## GY-HM175 ファームウェアアップデート(V0200)について

・追加・変更された機能や表示変更についてのお知らせです。「取扱説明書」とあわせてお読みください。

アイコン表示(顔検出設定=ON)

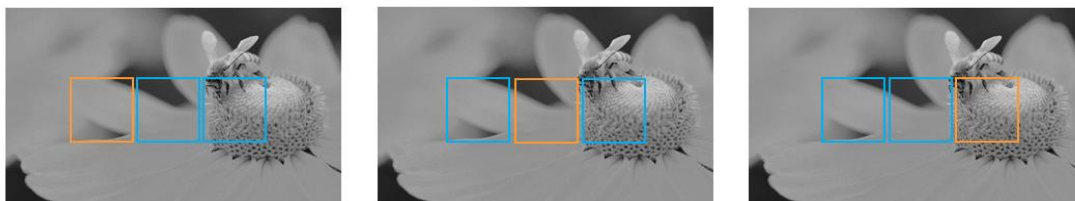
##### ・メニュー“顔限定AF”の追加

[カメラ機能]→[ユーザーボタン機能設定]→[(顔検出)“顔限定AF”]にてAFを顔優先にする設定が追加されました。

[設定値：入、●切]

“入”にすると顔検出アイコンの右に“ONLY”の表示が出て、オートフォーカス動作は顔検出されているときのみ実行します。顔検出できないときには、マニュアルフォーカスに切り替わります。
